泊発電所3号炉  
設置許可基準規則等への基準適合について  
第十六条（燃料体等の取扱施設及び貯蔵施設）  
（審査会合における指摘事項回答）

令和5年2月28日  
北海道電力株式会社

## 【指摘事項（令和5年1月24日 第1107回審査会合）】

### ② 建屋内装材の落下エネルギーについて

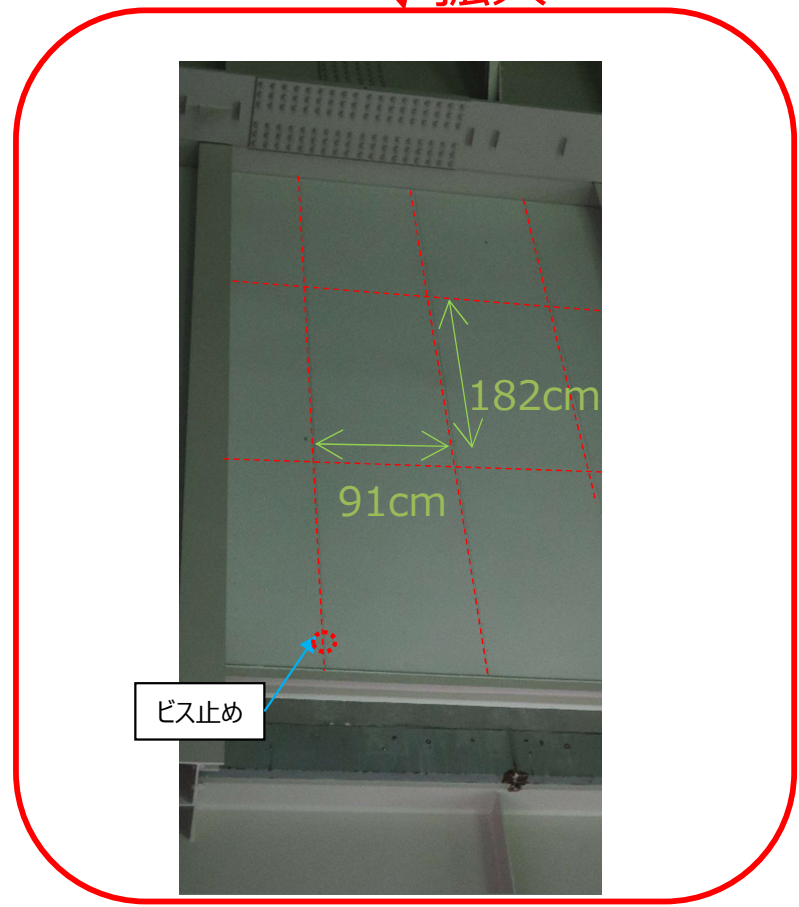
燃料取扱棟の上層部の壁を構成する建屋内装材について、仮に落下したとしても落下エネルギーが気中落下試験時の燃料集合体の落下エネルギーより小さいことから、使用済燃料ピットの機能を損なうおそれがないとしていることに関して、根拠資料を示し説明すること。

建屋内装材はビス止めであり柱や鋼材に強固に接合されているものではないため、地震により接合部が外れ、落下する恐れがあるが、けい酸カルシウム板同士は接合していないため、板は1枚単位で落下する。

仮にけい酸カルシウム板が破損せずに形を保ったまま落下した場合でも重さは最大約8kgとなる。グラスウールの落下量は特定できないが、けい酸カルシウム板と同じ寸法(91cm×182cm)のグラスウールの重量は約4kgであり、これがけい酸カルシウム板と一体で落下しても重量は約12kgである。以上より、建屋内装材の落下重量は保守的に考えても100kgを超えないと想定した。

また、建屋内装材はT.P.47.6m以上に設置されているが、落下については最も高い位置(T.P.55.0m)から使用済燃料ピットに落ちると想定し保守的に35mを落下高さとした。

$$\begin{aligned} \text{落下エネルギー} &= \text{重量} (<100\text{kg}) \times \\ &\quad \text{落下高さ} (35\text{m}) \times \\ &\quad \text{重力加速度} (9.80665\text{m/s}^2) \\ &= \text{約}34.4\text{kJ} \end{aligned}$$

先行プラントと同様に落下エネルギーは燃料集合体等の気中落下試験時の落下エネルギー(約39.3kJ)を下回ることを確認した。
